改善箇所説明図

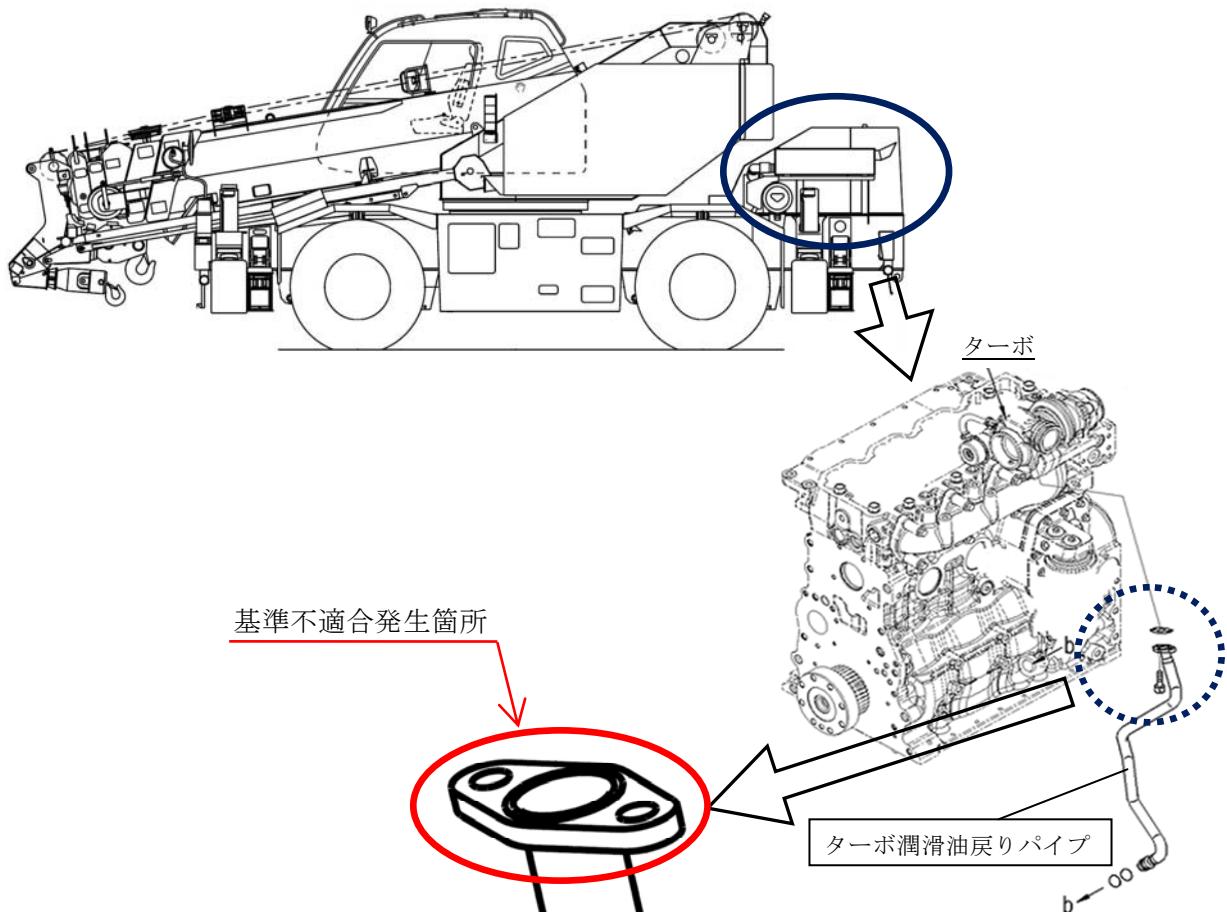
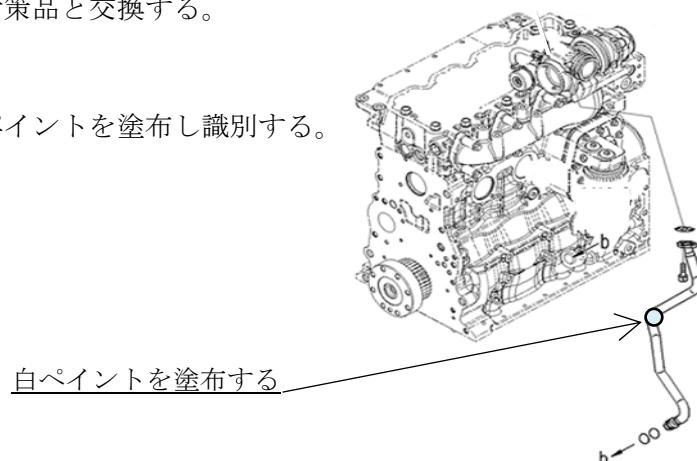
ターボ潤滑油戻りパイプにおいて、取付け部の構造が不適切なため、取付けボルトが緩み、取付け部に微少な隙間が発生する場合がある。そのため、そのままの状態で使用を続けると、隙間から漏れた潤滑油が排気マニホールドに落ちて、発煙するおそれがある。

全車両、ターボ潤滑油戻りパイプを対策品と交換する。

識別：ターボ潤滑油戻りパイプに白ペイントを塗布し識別する。
